# PERMANENCE DE L'ARCHITECTE DES BATIMENTS DE FRANCE

Date : 10/02/22	N° de dossier : 6665483
Architecte : AFH	Technicien : EB
<input checked="" type="checkbox"/> AVP <input type="checkbox"/> instruction en cours <input type="checkbox"/> Suite refus <input type="checkbox"/> Suite AF+P

extension d'urbanisation de 160 lots au nord de Durtal. le projet a été initié en 2018. a priori, il serait en zone 1AUz. le projet a été initié en 2018. a priori, il serait en zone 1AUz.

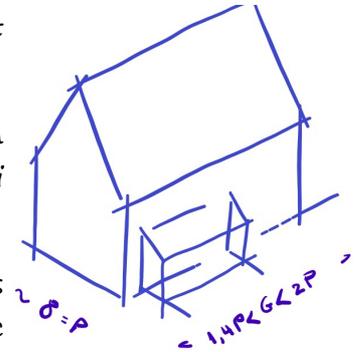
### Implantation

pas au milieu de la parcelle

prévoir front urbain discontinu. Notamment sur la rue principale est-ouest, pour son bord sur, en collant les maisons au nord (ce qui dégagera plus de m<sup>2</sup> d'agrément pour les habitants de ces parcelles petites)

adapter les constructions aux pente et non l'inverse.
